改善箇所説明図

オイルフィルター アッセンブリー

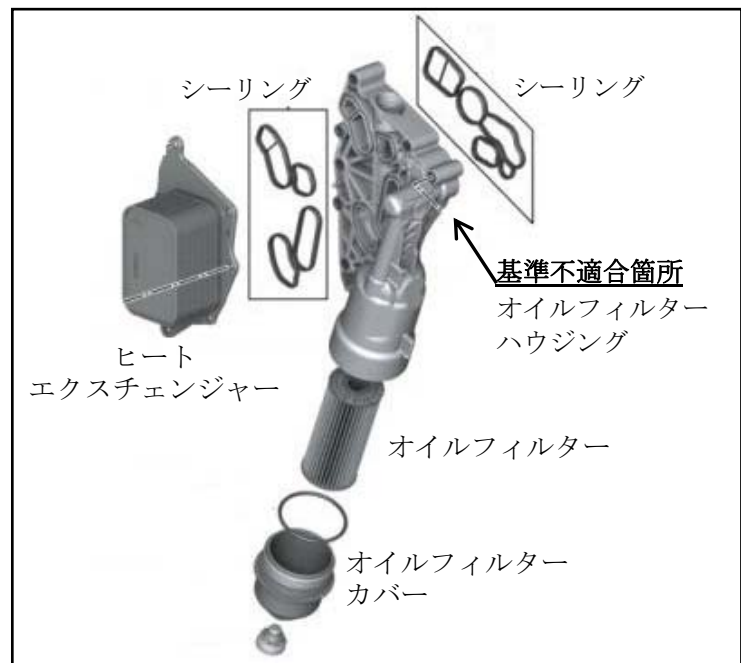
エンジンオイルを冷却するヒートエクスチェンジャーにおいて、当該エクスチェンジャーの構成部品の溶接が不適切なため、隙間が生じているものがある。そのため、隙間からエンジンオイルが漏れ、警告灯が点灯し、そのまま使用を続けると、最悪の場合、エンジンが停止するおそれがある。

図示部品一式を交換する

全車両、オイルフィルターアッセンブリーを対策品と交換する。
